Sicherheits-und Warnhinweis

Thema: *Technisches Problem bei mehreren SOMATOM CT-Scannern mit der Software syngo CT VB20A_SP2, Problembehebung durch neues Service Pack VB20A_SP3*

Revision: *CT057/20/S*

Abb. 1: Kontextmenü (rechter Mausklick) mit den Funktionen „Cut“ (Ausschneiden) und „Repeat“ (Wiederholen) eines im Planer ausgewählten Scans

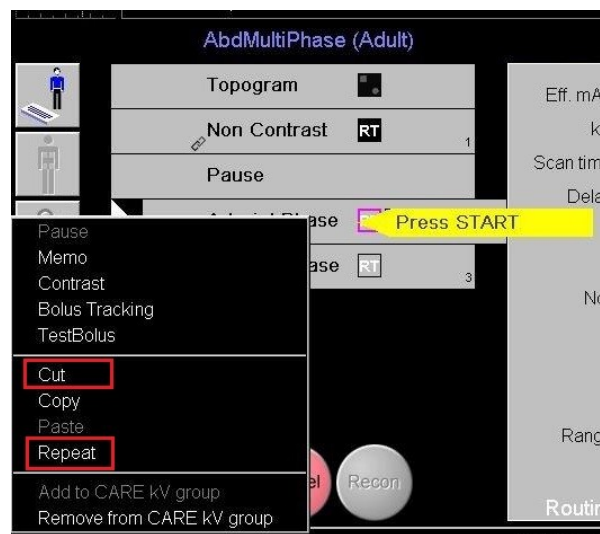
- Ein Scan wird geladen und die Steuerbox blinkt (gelbe Meldungsblase „Press Start“ (Start drücken) wird angezeigt) **und anschließend**
- Ein Scan des geladenen Protokolls wird ausgeschnitten oder wiederholt (siehe Abb. 1).

In dieser Situation kann es vorkommen, dass das System keine weitere mögliche Änderung eines scan- oder rekonstruktionsrelevanten Parameters mehr akzeptiert. Die geänderten Parameter werden fälschlicherweise in der grafischen Bedienoberfläche angezeigt, die vorherigen Einstellungen bleiben jedoch unverändert. Folglich werden die ursprünglichen Parameter für den Scan verwendet, der bereits geladen ist, wenn die Erzeugung der Röntgenstrahlung gestartet wird.

Als Ursache haben wir festgestellt, dass das System keinen Abbruchbefehl auslöst, gefolgt von einem erneuten Laden des Scans mit dem (den) neuen Parameter(n).

Bitte brechen Sie den bereits geladenen Scan ab, bevor Sie einen Eintrag ausschneiden oder wiederholen.

Das Problem wird mit der verbesserten Softwareversion syngo CT VB20A_SP3 behoben. Mit dem Update CT056/20/S wird ein Service Pack kostenlos bereitgestellt und auf allen betroffenen Systemen installiert. Die Freigabe dieser Version ist für Ende Q4/2020 geplant. Alle zukünftigen Service Packs werden diesen Hotfix ebenfalls enthalten.
